Dossier de demande de prolongation de la concession d'Oraàs

Réponses aux demandes de compléments de la Préfecture des Pyrénées-Atlantiques

Avril 2017

Corporation des Part-Prenants de la Fontaine Salée
21 rue du Canal
64270 SALIES-DE-BEARN

**Annexe 5: Pièce n°8 du dossier « complet » - chapitre
2.3.4 -Figure 32 modifiée**

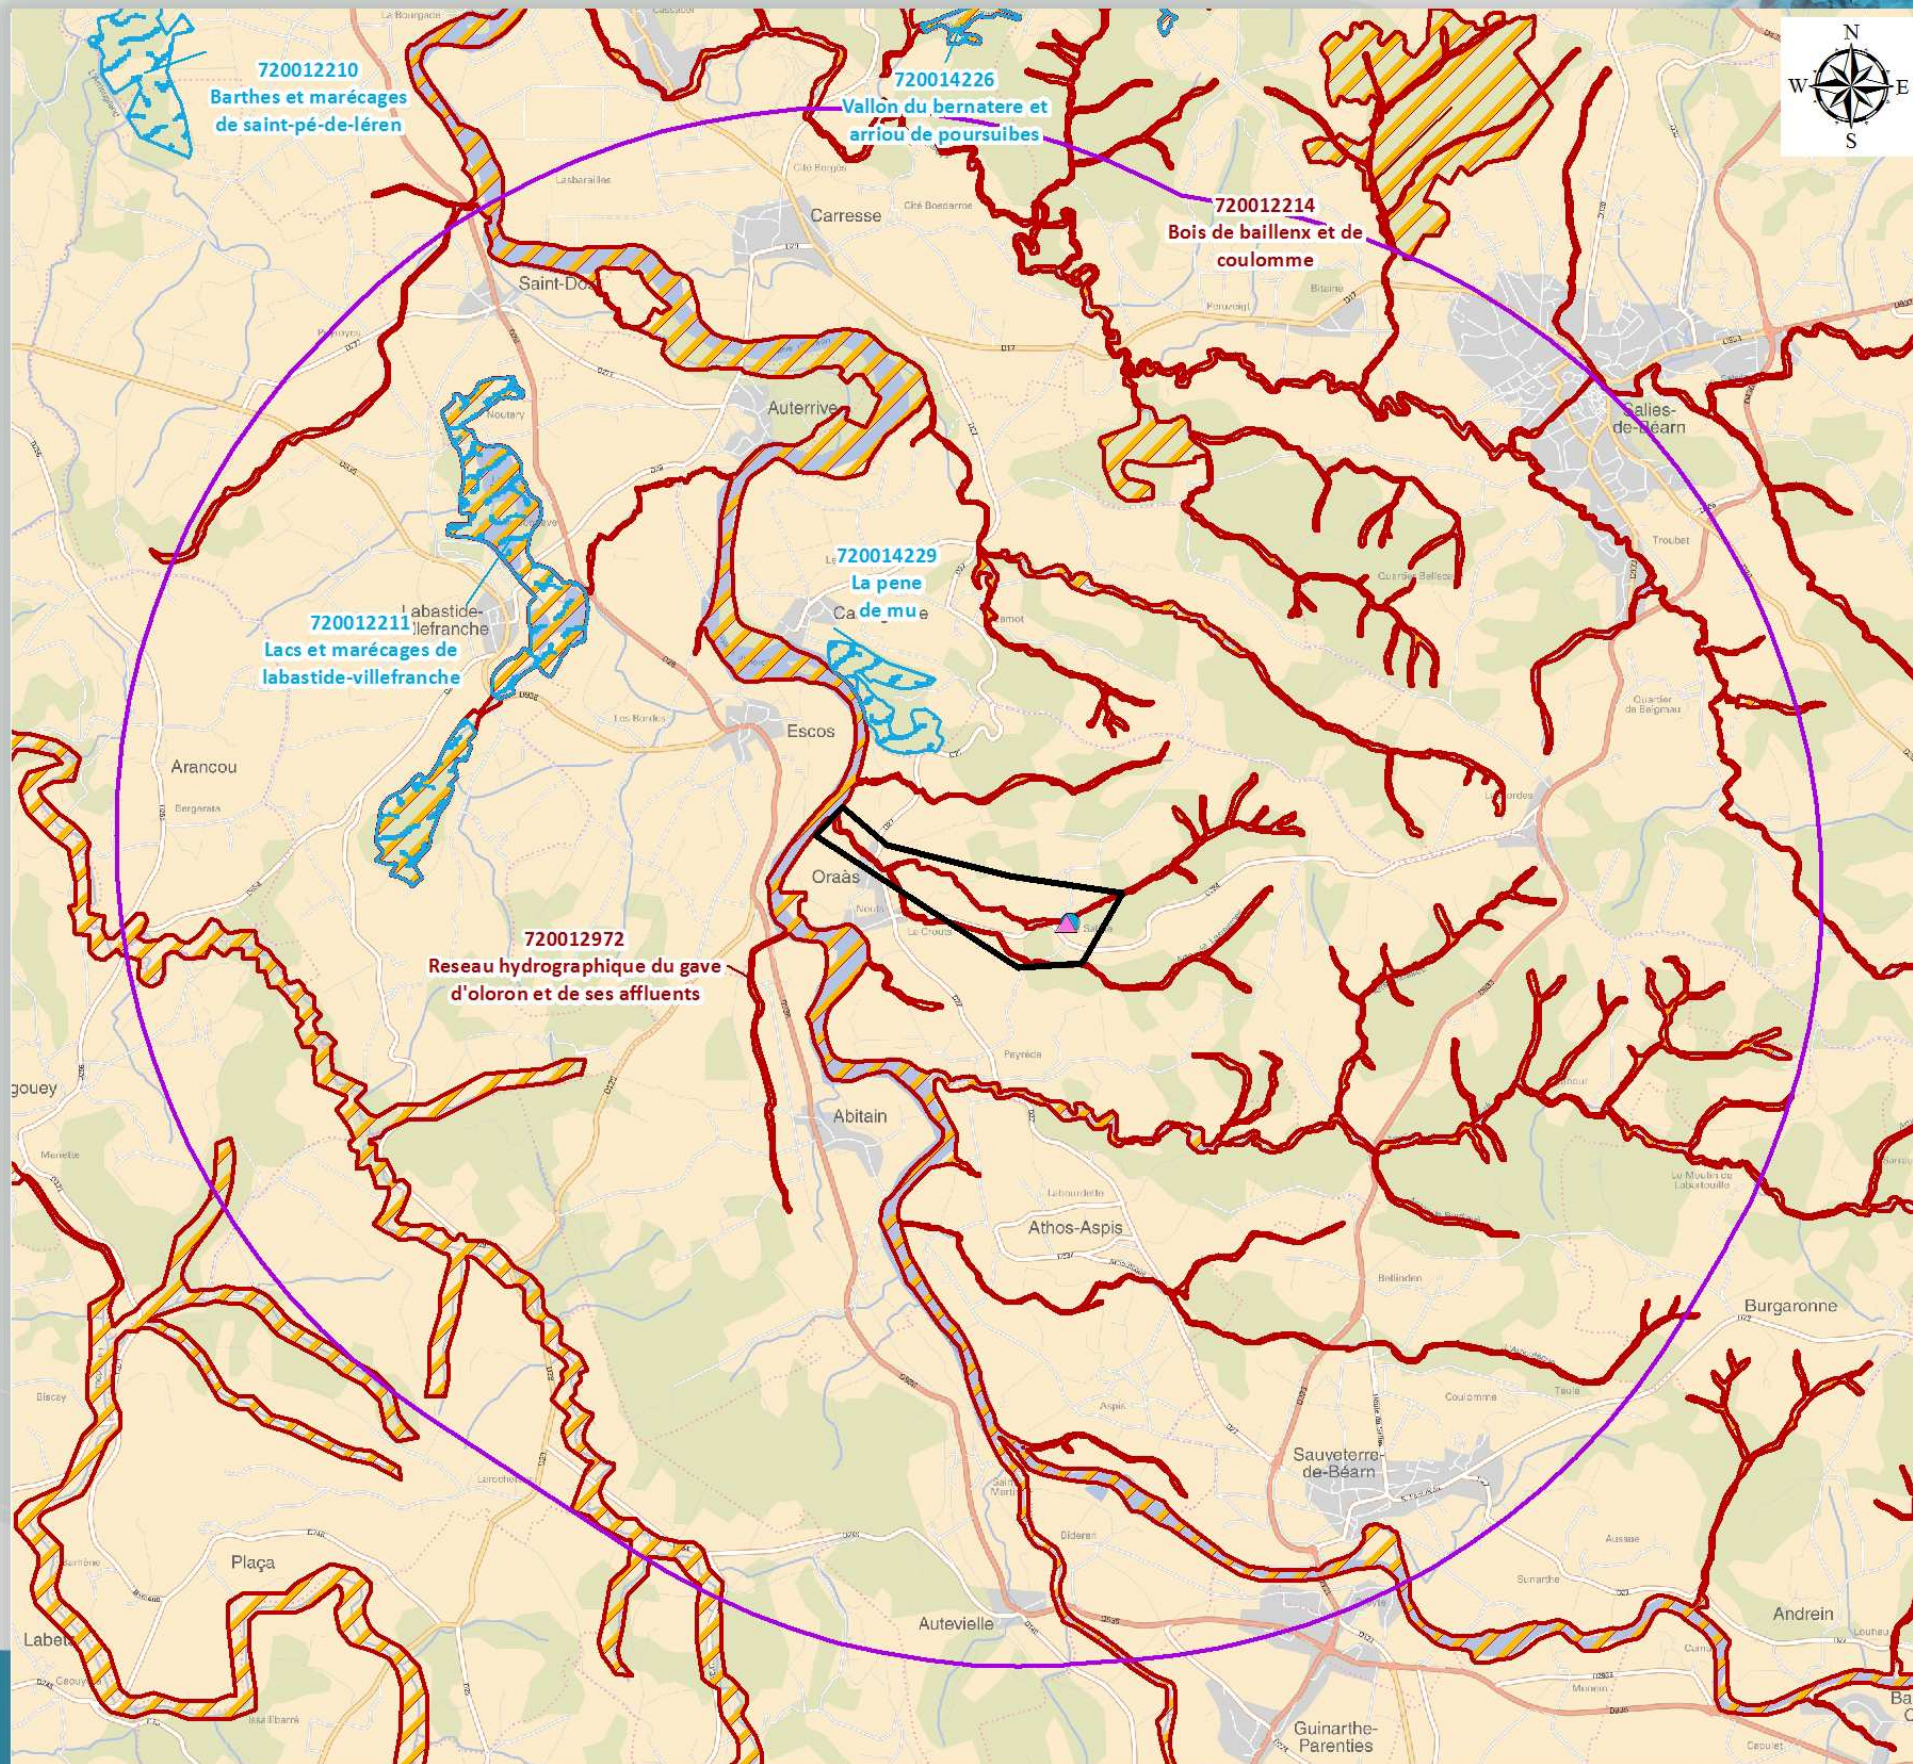
Remarque	Éléments attendus	Réponse
4.	<p>Pièce 8 (pièce 5 dossier « allégé ») – notice d'impact</p> <ul style="list-style-type: none"> - 2.2.4.2 : effectuer la correction concernant la situation du forage S1 (non rebouché) - 2.3.4 contexte écologique : la ZNIEFF « La Pene de Mu » ne semble pas être située à l'ouest de la concession (plutôt ZNIEFF « Gave d'Oloron ») - Figure 32 – ZNIEFF : le périmètre de la ZNIEFF « la Pene du Mu » ne correspond pas à celui indiqué par l'Inventaire National du Patrimoine Naturel. 	<ul style="list-style-type: none"> - chapitre 2.2.4.2 : erratum : le sondage S1 n'a pas été rebouché et gardé en l'état.; Le paragraphe modifié est : « Ainsi, le sondage S2 a été équipé en forage d'exploitation pour devenir le forage « de la Reine Jeanne » et le sondage S1 a été conservé en l'état. Le puits P1 anciennement exploité a été transformé en piézomètre de contrôle et a pris le nom de F0. » - chapitre 2.3.4 et Figure 32 : erratum : la concession d'Oraàs est située au niveau de la ZNIEFF n°720012972 – Réseau hydrographique du gave d'Oloron et de ses affluents. La Figure 32 ne matérialise pas cette ZNIEFF. La figure en annexe 5 remplace la Figure 32. - La figure en annexe 5 présente le périmètre conforme à celui indiqué par l'Inventaire National du Patrimoine Naturel.
